Con relación al Concurso de Precios N° **5097-2022** SUMINISTRO E INSTALACIÓN DE SISTEMA DE CIRCUITO CERRADO DE TELEVISIÓN (CCTV) EN EL LOCAL DE BPS UBICADO EN LA CALLE AGRACIADA 2965 (CRENADECER UAA), corresponde informar:

CONSULTA DE EMPRESA TELEIMPRESORES Y RESPUESTAS DE UNIDAD SEGURIDAD

PLANTA BAJA

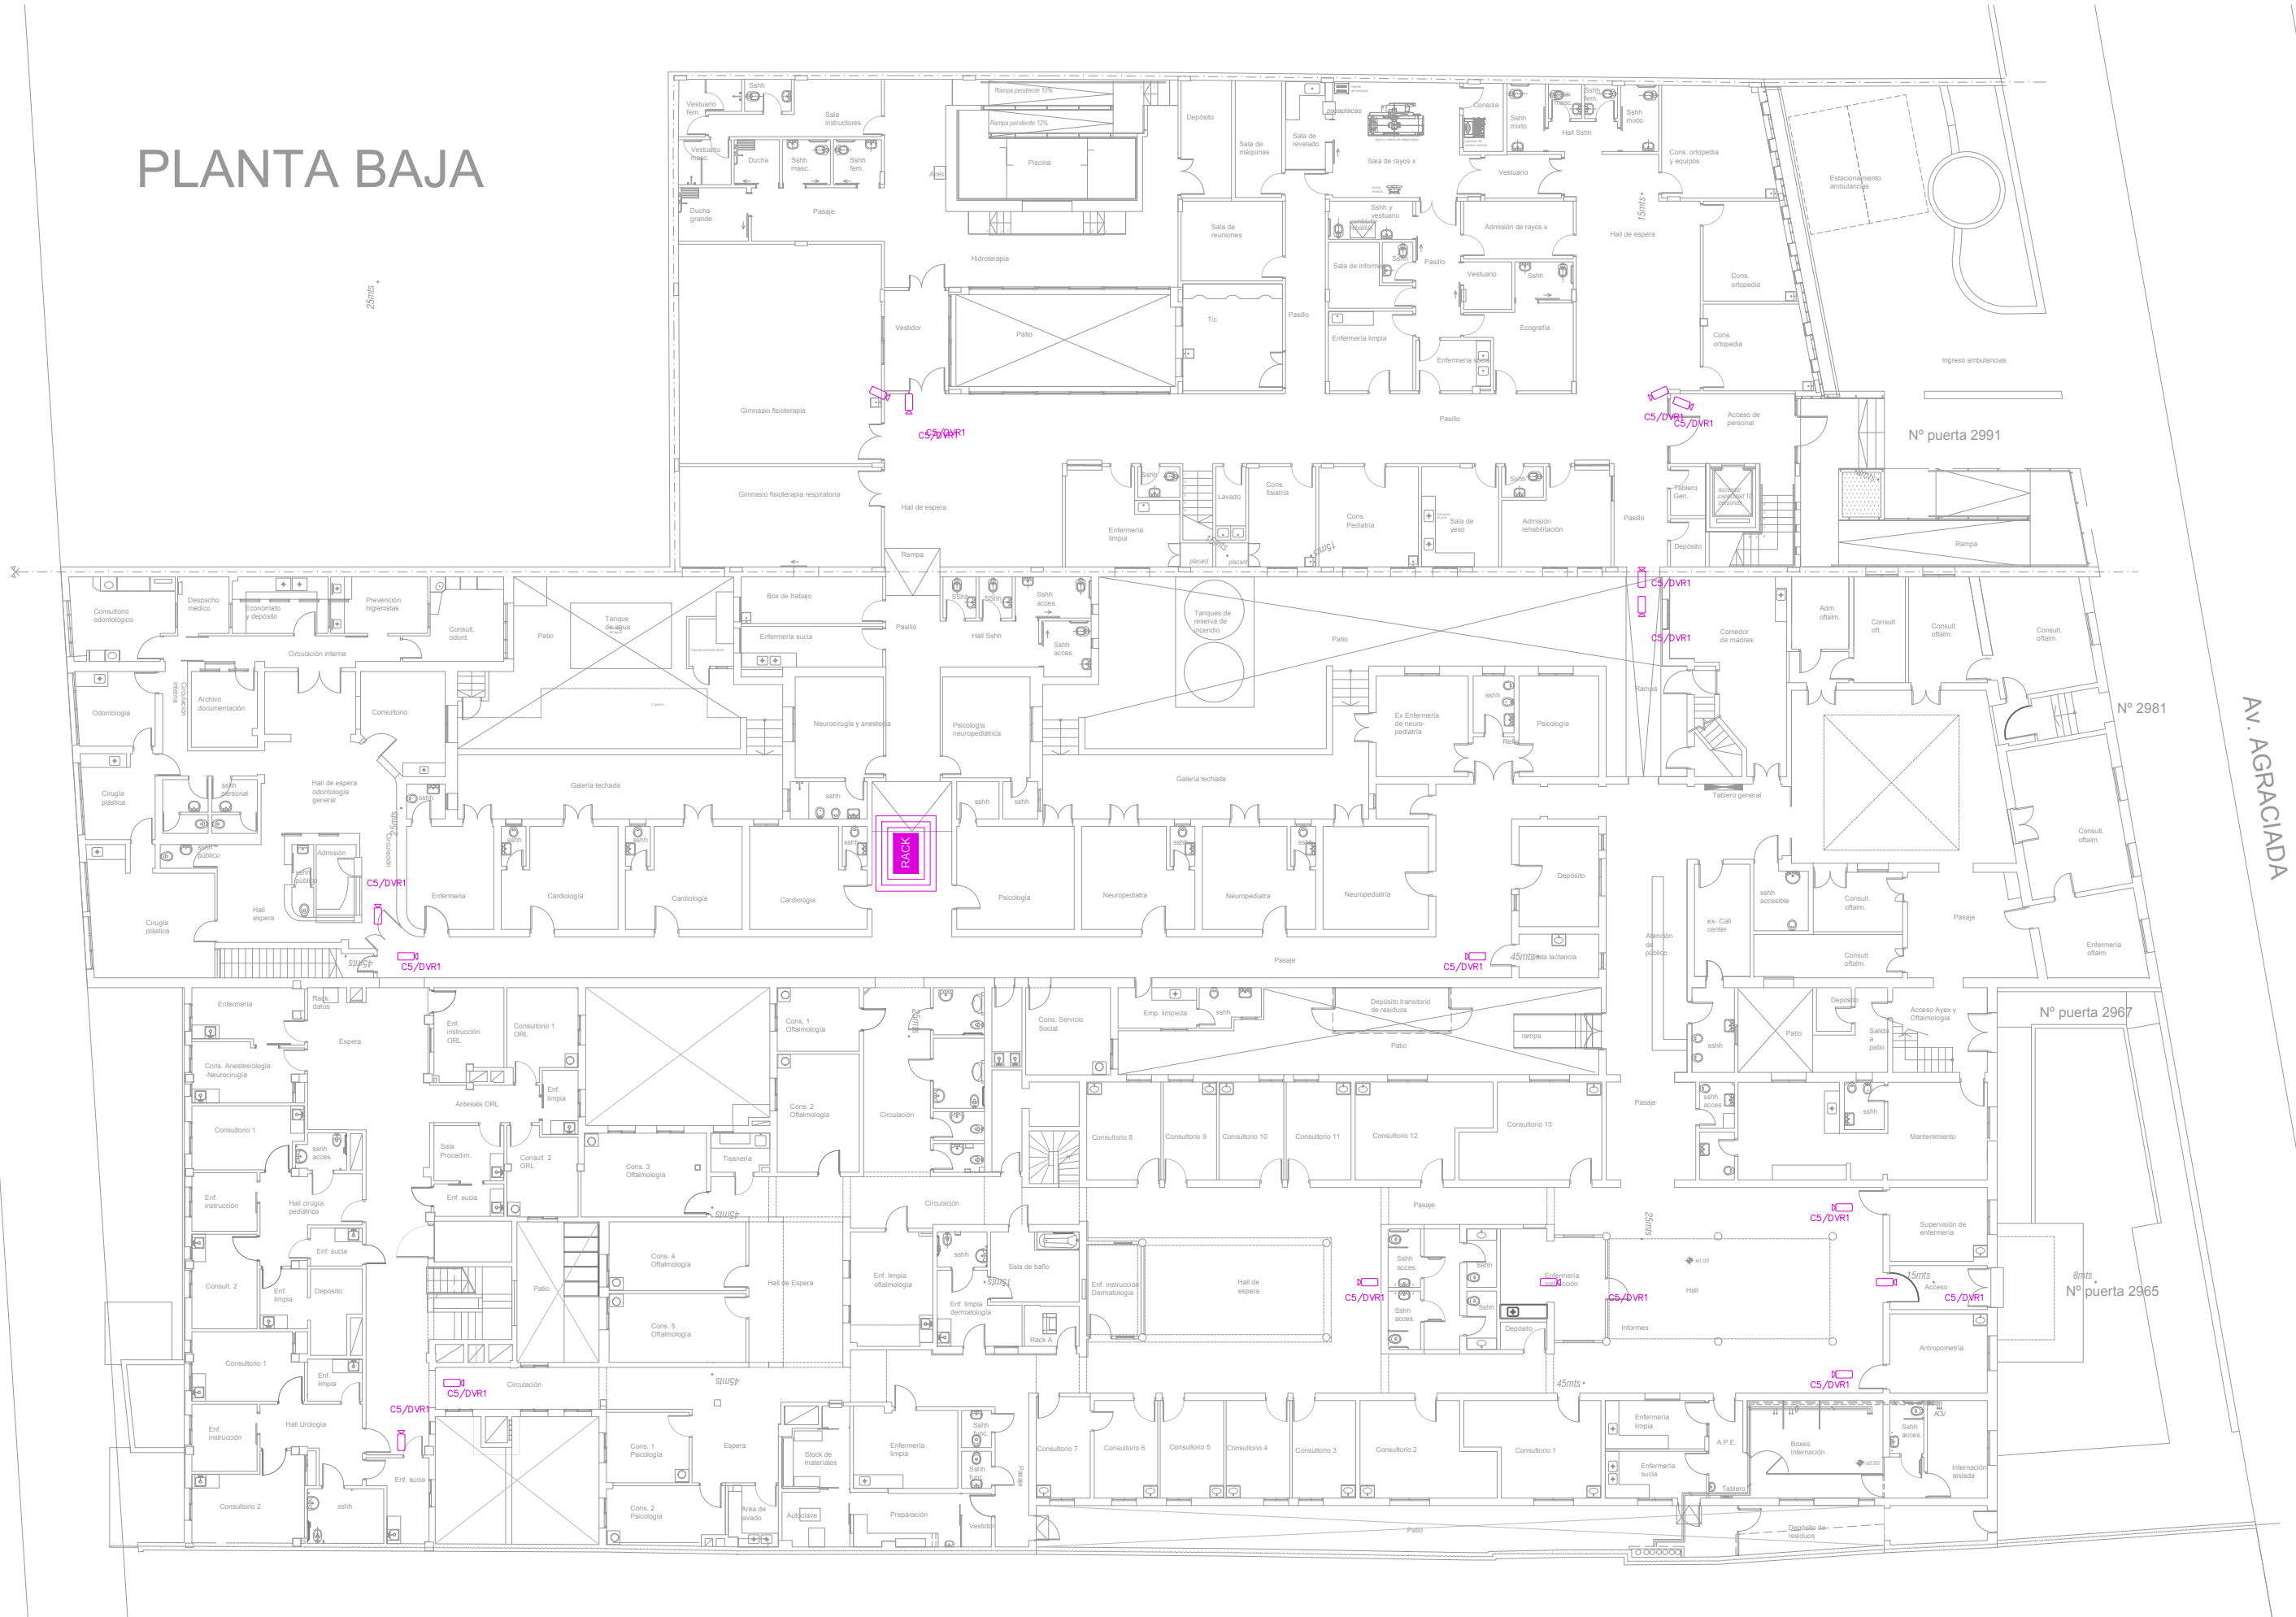
En qué lugar se deben poner los NVRs. con el correspondiente rack, UPS switch, patechera etc.

Los NVR se ubicarán en Racks, que estarán ubicados en PB (ver plano adjunto).
